Resolución Jefatural N° 00092-2024-MIDAGRI-DVDAFIR/PSI-UGIRD

Lima, 09 de octubre de 2024

ARTÍCULO PRIMERO. - APROBAR administrativamente la MODIFICACION del expediente técnico de saldo de obra del proyecto: “**MEJORAMIENTO DE LA INFRAESTRUCTURA DE RIEGO DEL CANAL LATERAL N 24, MARGEN DERECHA IRRIGACIÓN SISA, DISTRITO DE SAN RAFAEL, PROVINCIA DE BELLAVISTA, REGIÓN SAN MARTÍN**” - CUI N° 2134653, dichas modificaciones se tienen según cuadro siguiente:

Figura 23 (FOLIO 839 – RJ 160-2023- MIDAGRI-DVDAFIR/PSI-UGIRD)

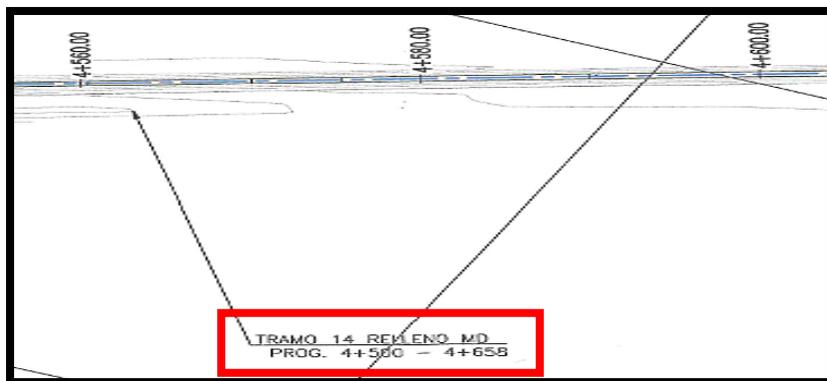
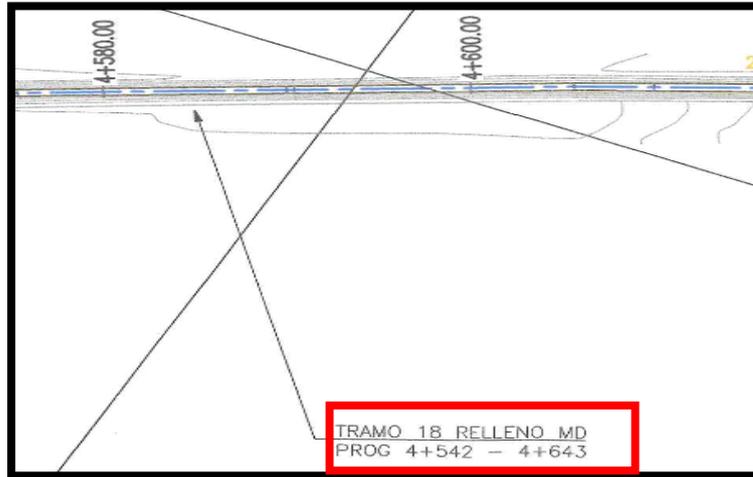
- En Planta – PPL-08 dice: TRAMO 14 RELLENO MD, PROG 4+500 – 4+658 (Figura 23).

Debe decir: TRAMO 18 RELLENO MD, PROG 4+542 – 4+643 (Figura 24).

Figura 25 (FOLIO 839 – RJ 160-2023- MIDAGRI-DVDAFIR/PSI-UGIRD)

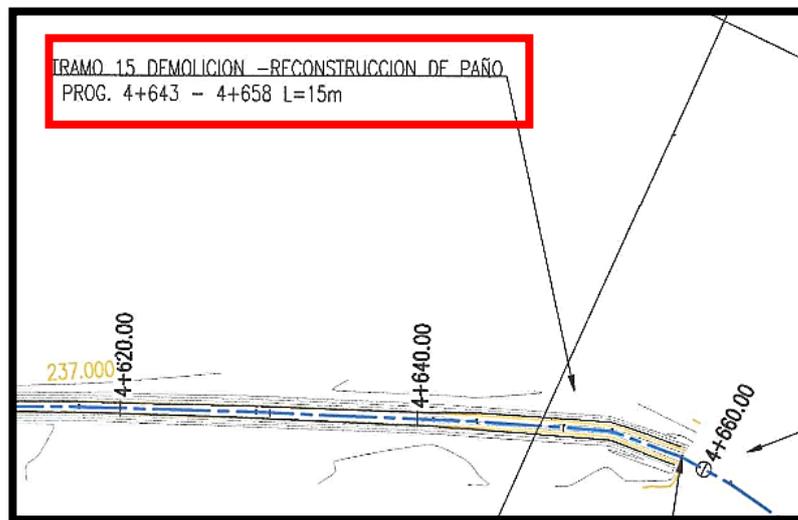
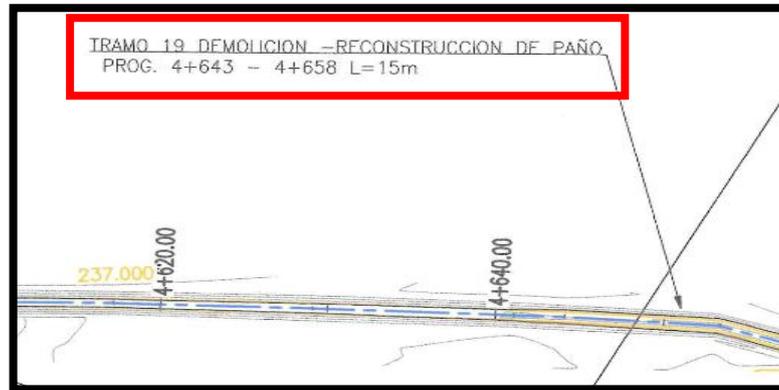
- En Planta – PPL-08 dice: TRAMO 15 DEMOLICION – RECONSTRUCCION DE PAÑO, PROG 4+643 – 4+658 L=15m (Figura 25).

Debe decir: TRAMO 19 DEMOLICION – RECONSTRUCCION DE PAÑO, PROG 4+643 – 4+658 L=15m (Figura 26).

Figura 27 (FOLIO 839 – RJ 160-2023- MIDAGRI-DVDAFIR/PSI-UGIRD)

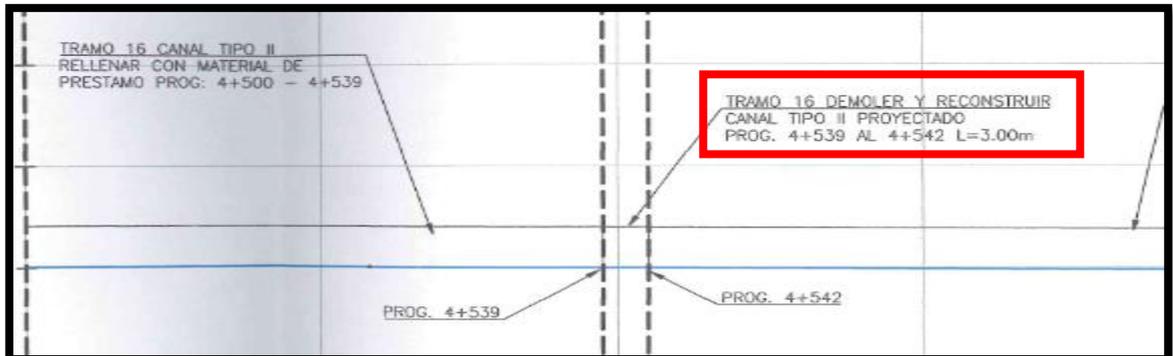
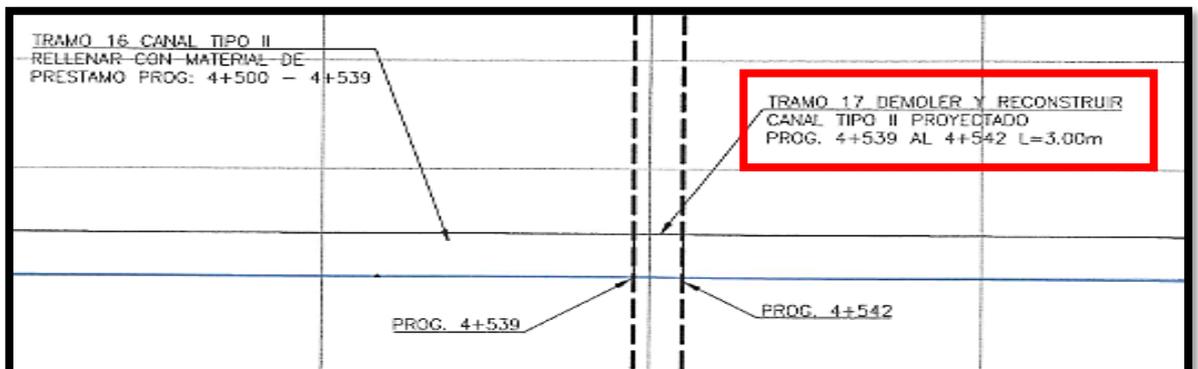
- En Perfil Longitudinal – PPL-08 dice: TRAMO 16 DEMOLER Y RECONSTRUIR – CANAL TIPO II PROYECTADO, PROG 4+539 – 4+542 L=3.00m (Figura 27).

Debe decir: TRAMO 17 DEMOLER Y RECONSTRUIR – CANAL TIPO II PROYECTADO, PROG 4+539 – 4+542 L=3.00m (Figura 28).

Figura 29 (FOLIO 839 – RJ 160-2023- MIDAGRI-DVDAFIR/PSI-UGIRD)

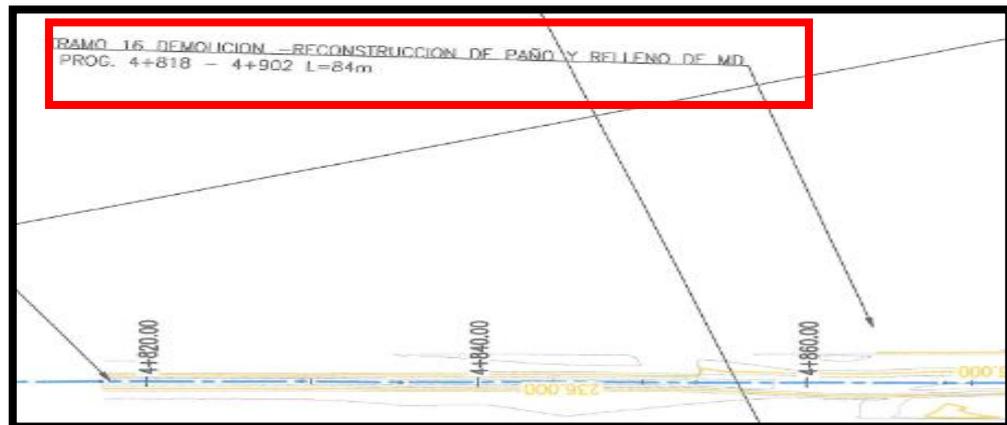
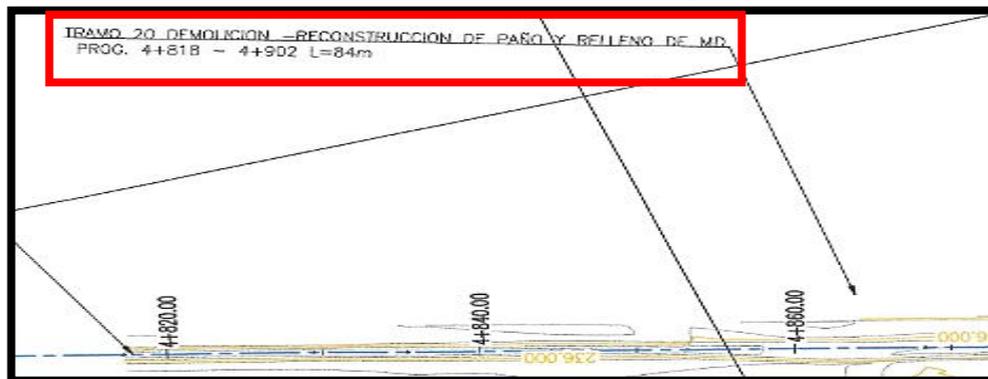
- **PLANO N° 17 DE 18, PLANTA Y PERFIL LONGITUDINAL, TRAMO XX, PROGRESIVA 4+818.00 A 4+902.00, CODIGO PPL-09. (FOLIO 837 – RJ 160-2023-MIDAGRI-DVDAFIR/PSI-UGIRD)**
- En Planta – PPL-09 dice: TRAMO 16 DEMOLICION – RECONSTRUCCION DE PAÑO Y RELLENO DE MD, PROG 4+818 – 4+902 L=84m (Figura 29).

Debe decir: TRAMO 20 DEMOLICION – RECONSTRUCCION DE PAÑO Y RELLENO DE MD, PROG 4+818 – 4+902 L=84m (Figura 30).
